**COLLEGAMENTO TRA LA S.S. 13 PONTEBBANA E LA A23
 TANGENZIALE SUD DI UDINE (II LOTTO)**
AGGIORNAMENTO PROGETTO DEFINITIVO
STUDIO DI IMPATTO AMBIENTALE

Elaborati integrativi
 Analisi delle alternative
 Relazione

REV.	DATA	DESCRIZIONE	REDATTO	VERIFICATO	APPROVATO
3					
2					
1					
0	10.06.2024	Richiesta integrazioni M.A.S.E. Prot. U0001089 del 29.01.2024	MTP	EL	EP

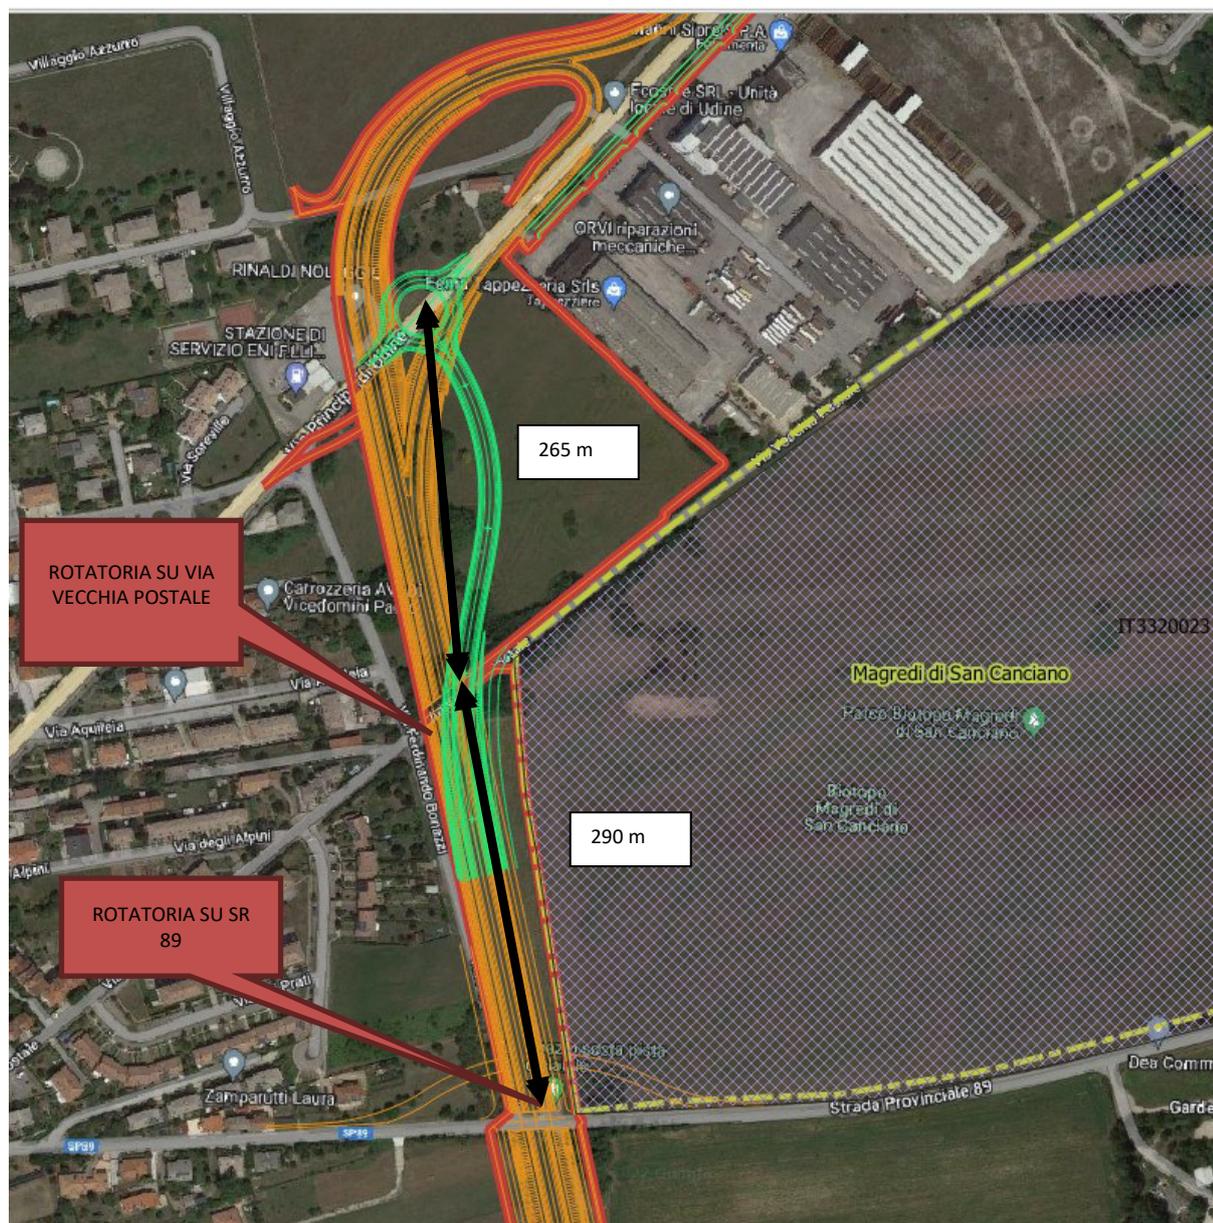
- 1.2. *Nell'analisi di cui al punto precedente considerare anche la revisione dell'innesto della bretella di Campoformido, attualmente previsto in trincea, con una soluzione a piano campagna e la risoluzione delle interferenze viarie principali mediante rotatoria che ridurrebbe la velocità di percorrenza dell'asse viario, consentirebbe una maggior trasparenza per la fauna e ridurrebbe i costi di scavo e movimentazione dei materiali;*

Un'ulteriore considerazione deve essere fatta sull'alternativa a raso a Campofornido che prevede il riutilizzo di Via Bonazzi finalizzato alla minimizzazione dell'interferenza con il prato stabile. La proposta alternativa riprende inoltre la nota del Comune di Campofornido che propone, oltre alla realizzazione della bretella completamente a raso, anche la realizzazione di rotatorie presso l'intersezione di via Vecchia Postale e con la SR 89.

Qui di seguito si riporta la sovrapposizione tra la soluzione di progetto e quella a rotatoria, con l'indicazione dei punti dove vengono proposte le rotatorie.

La realizzazione della bretella in alternativa al salto di montone con le rotatorie incrementerebbe sicuramente gli impatti generati dal traffico sulle zone residenziali limitrofe ed inoltre una rotatoria sulla SR 89 andrebbe sicuramente ad incidere sul biotopo di San Canciano più volte citato nei diversi pareri ed invece non intercettato dal progetto. Inoltre, il livello gerarchico della rete stradale, che dovrebbe prevedere il collegamento tramite strada di categoria C2 fra il II Lotto della Tangenziale Sud di Udine e la S.S. n. 13 "Pontebbana", verrebbe a perdere efficacia a causa della sovrapposizione del traffico principale con quello locale, con conseguenze negative sulla sicurezza della circolazione e sull'efficacia dell'intervento in termini di livelli operativi di servizio.

Relativamente alle Rotatorie sulle Via Vecchia Postale e SR 89 si effettuano le seguenti ulteriori considerazioni:

- Vanno a consumare più suolo agricolo rispetto all'attuale configurazione;
- La rotatoria sulla SR 89 andrebbe ad interferire con il biotopo del Magredi di San Canciano;
- Drenano sì il traffico proveniente dalla tangenziale che si immetterebbe in SS13, andando tuttavia ad aggravare sulla parte più urbana di Campofornido piuttosto che sulla SS;

Di seguito in arancio viene evidenziata la proposta del progetto definitivo ed in verde la proposta a

rotatoria, il perimetro rosso comprende l'ambito di occupazione temporanea e definitiva del progetto definitivo, in verde chiaro sono indicati i prati stabili mentre con tratto punto è indicato il perimetro del Biotopo del Magredi di San Canciano.
